OBRA	Intervención del andén frente al predio identifurbana Transversal 76 No. 131 - 90, localidad S	ficado luba.	con nome	enclatura
DESTINACION	Andén espacio público		2 KK	
URB/BARRIO/DLLO	Club Recreativo Comfenalco Av. SUBA - Cll 132	2 A		
PLANO URBANÍSTICO	N/A	. 10		31
ARÈA A OCUPAR Y/O INTERVENIR (m²)	7.336.64 m ²			-4.

Observaciones del arquitecto/arquitecta Dirección Del Taller Del Espacio Público al proyecto;

M-FO-079 LICENCIA DE INTERVENCIÓN Y OCUPACIÓN DEL ESPACIO PÚBLICO

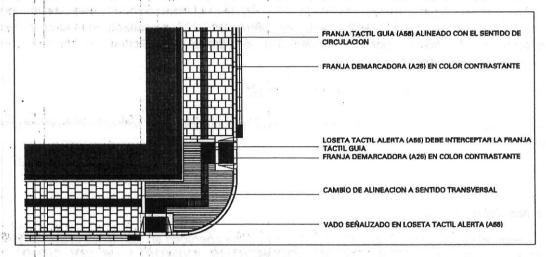
a.1. Superficie Táctil Alerta: Su ubicación debe ser perpendicular al recorrido del andén, a todo lo ancho del mismo, su función es de advertencia ante la presencia de una esquina, un acceso a predio, una plazoleta, un puente, un paradero o cualquier otro evento que interrumpa la circulación.

2.1.29 Señalización horizontal peatonal: aquélla que se efectúa a nivel de piso mediante la demarcación con franjas, pintura, cambio de material, textura y/o cualquier otro elemento, visual y/o táctil que identifique el uso específico de un área o una advertencia." (Detalle 1 y 3)

De otra parte, sobre el acceso por la Calle 132 A, se ve la necesidad de implementar una rampa estándar B5 de acceso peatonal frente al mismo. (Detalle 3)

Se debe verificar la pendiente de las rampas peatonales, toda vez que la pendiente máxima debe ser del 10%. (Detalle 1 y 3)

- De acuerdo con el ancho total disponible, compuesto por el ancho de la franja de seguridad y la franja de paisajismo y mobiliario, se podrá escoger entre la rampa estándar y las rampas Tipo A, Tipo B o Tipo C, detalladas en el Aparte B de la cartilla, teniendo en cuenta que, en ningún caso, el desarrollo de la rampa podrá ocupar más de tres décimos (3/10) del ancho total del andén en sección transversal. (Detalle 3)
